### **Antrag zur Ampelschaltung Am Westpark / Hansa- / Fuggerstraße**

BA-Antrags-Nr. 20-26 / B 07617 des Bezirksausschusses des Stadtbezirkes 07 –  
Sendling-Westpark vom 25.03.2025

(Signallageplan, Quelle: MOR)

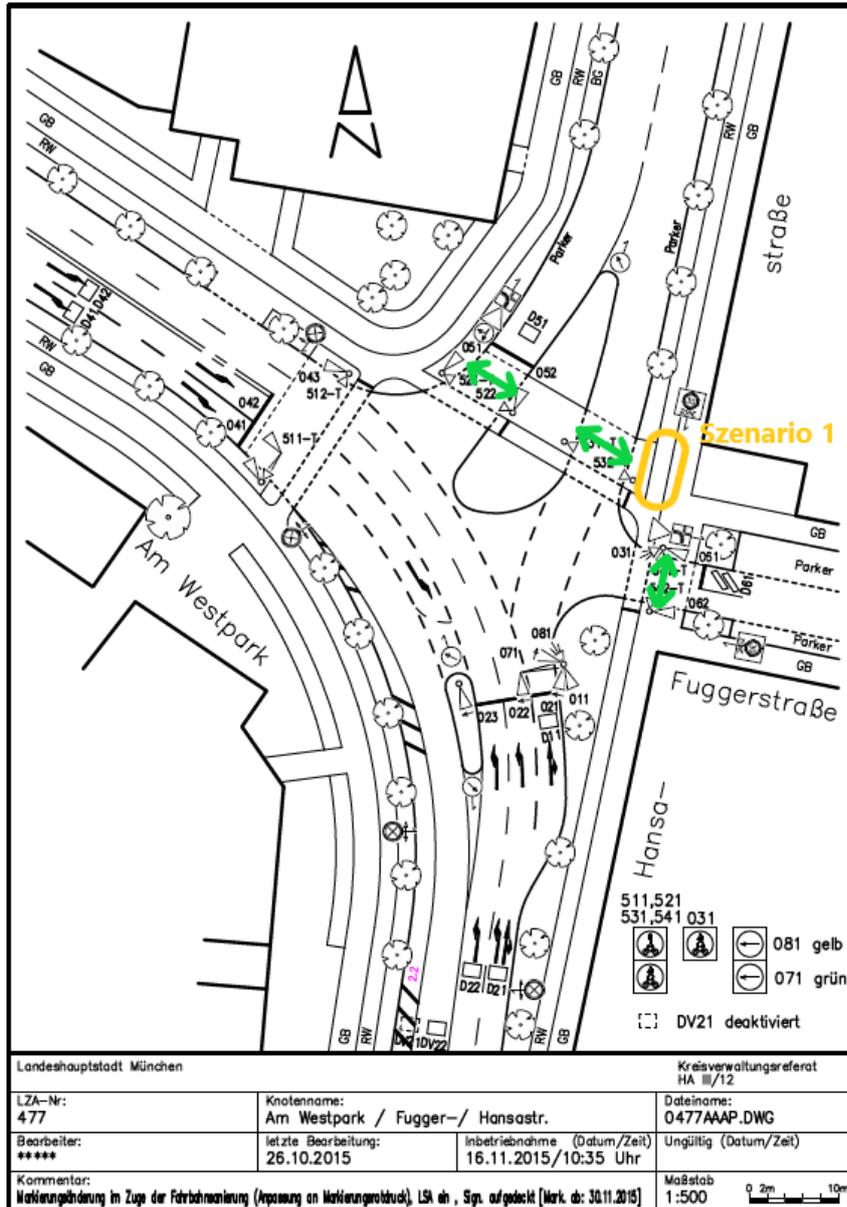
1.) Szenario 1 (auf der Kreuzungsnordseite querende Fußgänger\*innen vs. Radfahrende in Fahrtrichtung Norden)

Wie wir vor Ort feststellen konnten, ist im gegenständlichen Bereich die bauliche Einfassung der Fußgängeraufstellfläche unvollständig. Wir haben deshalb eine Anordnung erteilt, die Einfassung mittels einer Grenzmarkierung zu ergänzen. Eine entsprechende Anordnung wurde bereits erteilt. Bis zur Umsetzung bitten wir Sie um Geduld.

(Signallageplan, Quelle: MOR)

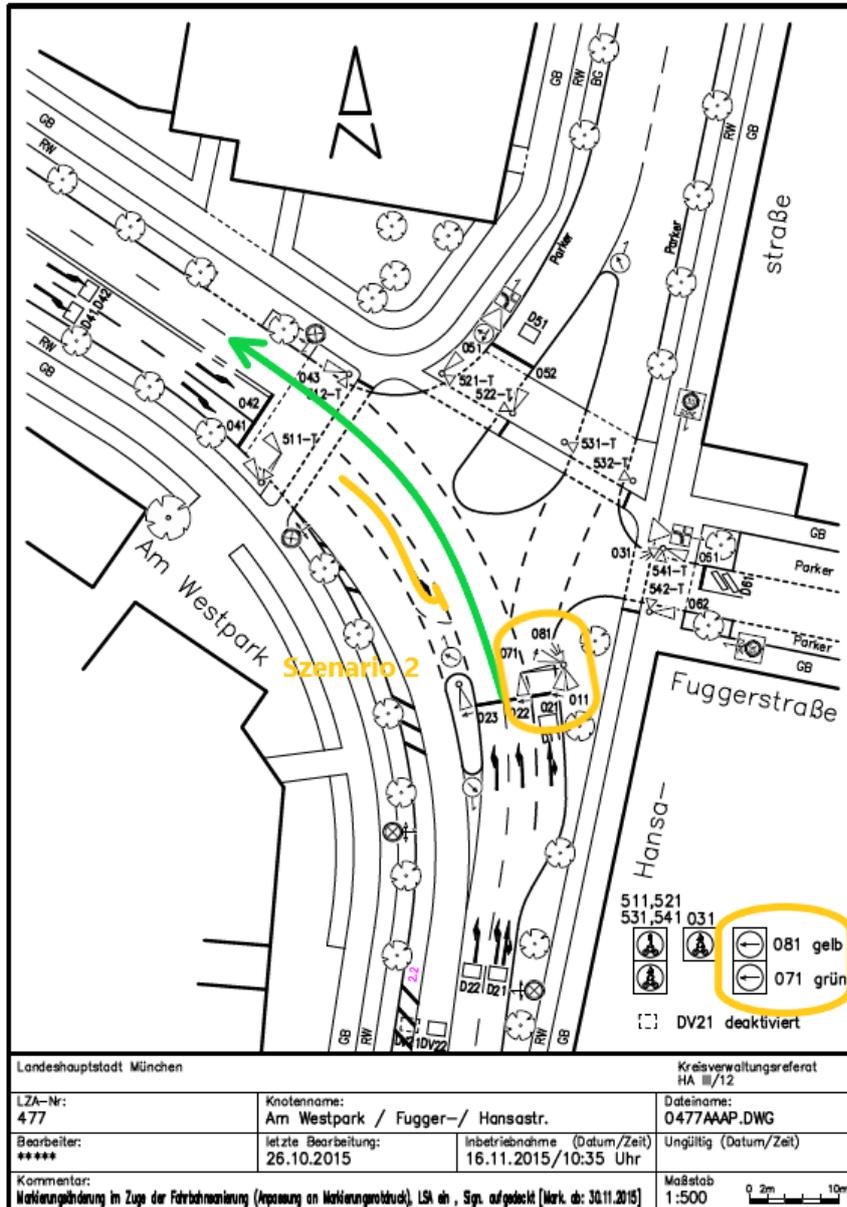
2.) Szenario 2 (Fahrverkehr aus der südl. Hansastraße kommend vs. linksabbiegender Fahrverkehr aus Richtung Am Westpark)

Fahrzeugführer\*innen, welche aus Richtung Am Westpark kommend nach links in die Fuggerstraße oder die nördliche Hansastrasse abbiegen wollen, haben gemäß § 9 Abs. 3 StVO den Vorrang des Gegenverkehrs, sowie der „parallel geführten“ Fuß- und Radverkehrsströme zu beachten. Entsprechende Gelblinker weisen linksabbiegender Fahrzeugführer\*innen hierauf explizit hin. Erst nach Ablauf entsprechender Schutzzeiten, bzw. hieraus folgend erst mit dem Aufleuchten des für diese linksabbiegender Fahrzeugführer\*innen geltenden Diagonalgrünpfeils, erlischt auch der letzte Gelblinker.

Die "Zuschaltung" des Geradeaus-Rechts-Verkehrs erfolgt während der noch laufenden Freigabe der eigenen signalisierten Linksabbieger aus der südl. Hansastrasse (da hier zweispurig abgebogen werden kann, muss diese Fahrbeziehung auch eigen signalisiert werden). Die

Schutzblinker werden hierbei zu keinem Zeitpunkt unterbrochen, sondern blinken fortlaufend durch. Wartepflichtige Linksabbieger aus „Am Westpark“ werden somit auch fortlaufend auf den Vorrang des Gegenverkehrs hingewiesen. Die Sichtbeziehungen sind als gut zu bewerten. Das spezifische Unfallgeschehen ist unauffällig.

Wir bitten um Verständnis, dass wir derzeit keine Notwendigkeit für Änderungen an der Signalschaltung erkennen können.
